REFERENCIA : SOLICITUD DE REGISTRO DE LA PATENTE
“DISPOSITIVO Y TÉCNICA DE DIGESTIÓN
BIOLÓGICA DE EFLUENTES RESIDUALES POR
LECHOS FLUIDIFICADOS Y FILTRACIÓN
LIMICOLA.”.
EXPEDIENTE No. : 16-006949
CODIGO : 01-01-08

FERNANDO TRIANA SOTO mayor de edad, domiciliado en la ciudad de Bogotá D.C, República de Colombia, abogado titulado e identificado como aparece al pie de mi firma, en mi calidad de apoderado de la sociedad INISA AMBIENTAL S.A., por medio del presente escrito doy respuesta al oficio No. 3182, para ello me permito manifestar y anexar lo siguiente:

FIGURA 1 del Dispositivo de CO11-066024:

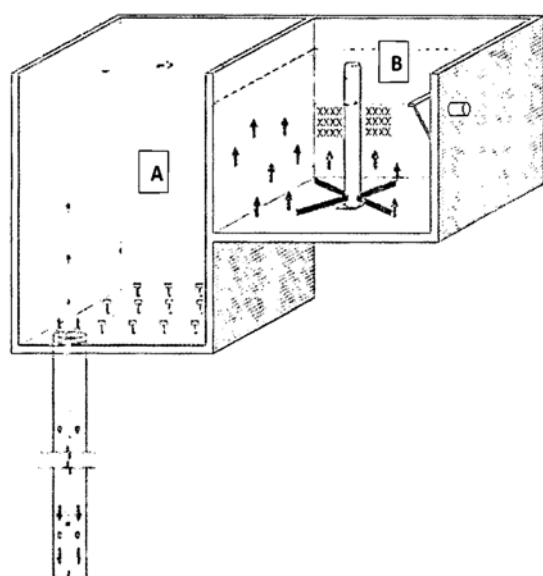
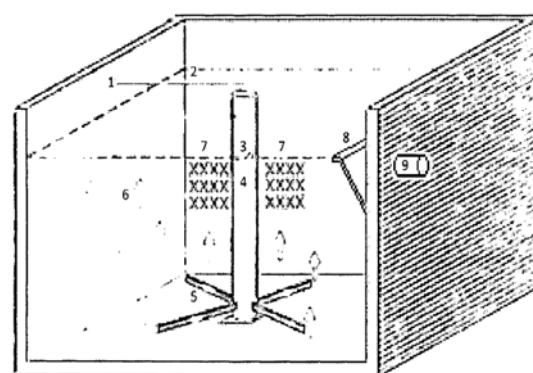
Como se explicó en la respuesta a la acción oficial de forma, las diferencias existentes entre la presente invención y la técnica anterior, específicamente con el documento CO No. 11-066024, saltan a la vista incluso desde el título de la invención, donde se precisa que el dispositivo aquí reivindicado se basa en lechos fluidificados en el tanque saneador y la filtración limícola. El estado de la técnica de ninguna manera hace alusión a **lechos fluidificados**. A pesar de haber hecho énfasis en este punto, el examinador pasa por alto este hecho y considera que la única diferencia existente entre D1 y la presente solicitud es el tanque de homogenización (A).

Una vez más, el solicitante trae a colación las figuras 1 y 3 de CO11-066024 y la compara con el equipo divulgado en la Figura 1 de la presente solicitud.

Según la descripción de dichas figuras el tanque (A) es un tanque para tratamiento de efluentes líquidos y el tanque (B) es un filtro biológico. El agua proveniente de (A) ingresa a la parte inferior (4) del tanque (B), dividiéndose en varios sistemas conductores distribuidos en el fondo del tanque (5). Por presión de la columna de distribución, el agua sigue un flujo ascendente (6) por medio del soporte limnico (7). Entonces, las partículas filtradas permanecen en el fondo y son metabolizadas por el ecosistema limnico, mientras que el agua filtrada brota a la superficie, donde es recolectada por el recolector (8) y

conducida a la salida del sistema (9).

Como se puede observar, el documento D01, **no hace alusión alguna a la fluidización de los lechos**. Este ítem, sumado al paso de homogenización son fundamentales para lograr que, contrario los procesos existentes en el estado de la técnica, entre ellos el que se reporta en D01, donde los lodos activados se caracteriza por la recirculación de los lodos en un cultivo bacteriano aeróbico en suspensión y con la realización de la oxidación de la materia orgánica, el dispositivo de la invención permita efectuar un proceso **sin recirculación externa o retorno de fluidos** (ver líneas 25 y 26 de la página 3), lo que hace que los efluentes residuales sigan un flujo continuo y ordenado por el proceso de manera que el resultado sea un agua que cumple las normativas de descargas de efluentes a cuerpos de aguas receptores y alcantarillas. De ninguna manera D01 aporta información que permita desarrollar un proceso sin recirculación de fluidos. El haber logrado obtener agua que cumple con las normativas para ser vertidas a cuerpos de aguas receptoras y alcantarillas es un gran avance que el examinador está pasando por alto.

FIGURA 1 del Dispositivo de la presente solicitud:

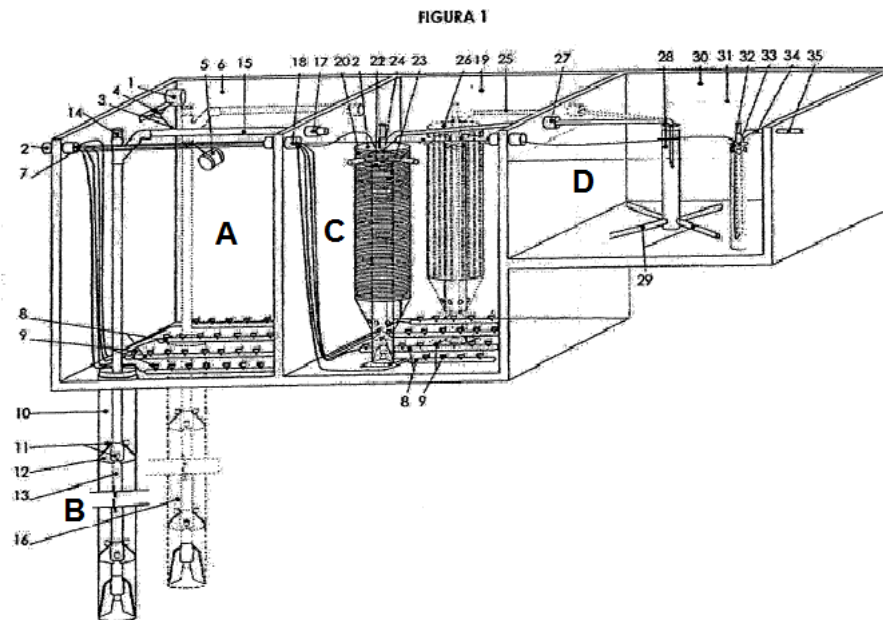
De acuerdo con las páginas 8 y 9 de la presente solicitud, donde se expone la mejor manera de realizar la invención, el dispositivo y procedimiento de digestión de efluentes por **lechos fluidificados y filtración limícola**. El proceso se inicia en la recepción de los efluentes en el ducto de entrada (1) en al tanque de homogenización (A), que por fuerza gravitacional son direccionados de forma descendente. Al separarse con una fuerza ascendente resultado de las burbujas formadas por el aire en alta presión (2), proveniente del compresor y distribuidos por los aireadores de fondo (7, 8, 9), se forma una mezcla controlada en la cámara de homogenización (6). El flujo de aire en los aireadores es controlado (4) por un dispositivo sensor de caudal de entrada (3) y flotador de nivel (5), que determinan la velocidad de la mezcla según el aporte del afluente residual.

Por fuerza gravitacional descendente, la mezcla óptima se dirige al pozo saneador (B, 10). Éste posee en diferentes niveles programados una serie de aireadores de columna (11), fijos a la tubería de conducción vertical al tanque decantador (13) en su parte interna al tanque saneador, que **mantienen en suspensión las partículas y los lechos fluidificados**. De manera que evita el daño a la tubería por estrés, ésta también es dotada de paletas antivibratorias (12). Por conducción forzada (13, 15, 17), el efluente se transfiere a la cámara decantadora (19) con un aliviadero de presiones (14).

En el tanque decantador (C) **se mantiene la fluidificación de los lechos** por las burbujas ascendentes formadas por el aire en baja presión (18), proveniente del compresor y distribuidos por los aireadores de fondo (7, 8, 9). Los sólidos groseros son digeridos y sedimentados, y el agua es conducida al reactor decantador (20) por un hoyo comunicador (21) a un sistema reactor serpenteante de flujos ascendentes y descendentes (22, 23) hasta ser conducido de forma forzada ascendente (24, 25, 27) a la columna de distribución (28) del tanque filtro biológico (D), con un aliviadero de presiones (14).

El agua inyectada a la columna se distribuye en el fondo por sistemas conductores distribuidos de forma equitativa (29). Por presión de la columna de distribución el agua sigue un flujo ascendente en la cámara de filtro limícola (30) por entre el medio de soporte (31), donde por fuerzas gravitacionales las partículas filtradas tienden a permanecer en las regiones más profundas del tanque, siendo metabolizadas por el ecosistema limícola.

El agua que brota en la superficie del tanque es recolectada por un sistema de recolección superficial con ducto de flujo descendente (32) y conducida a la salida del dispositivo (33, 34, 35).

Adicionalmente, la descripción establece que “La aplicabilidad mínima del sistema es de caudales de efluentes de 2 m³/día **sin limitador de caudales máximos**”, que la formación de lechos fluidificados en el pozo saneador permite la estratificación de nichos biológicos específicos con posibilidad de reciclado de elementos químicos, clasificados por características de masas moleculares y composición bioquímica, que dicho pozo saneador tiene la particularidad de permitir la múltiple instalación de acuerdo a la dimensión sanitaria, mientras que el tanque decantador permite la instalación de varios reactores, dependiendo de la necesidad del diseño y cumple con la misión de retener los sólidos de gran peso evitando que sean transferidos al tanque de filtración limícola, el medio de soporte que favorece la adhesión de limo y amplía la superficie de contacto agua-limo, reflejándose en la aglutinación, reducción desasimilatoria y separación fina para el filtrado completo. Ninguno de estos avances era posible con D01, simplemente porque el pozo saneador de D1 no incluye la **fluidización de los lechos**.
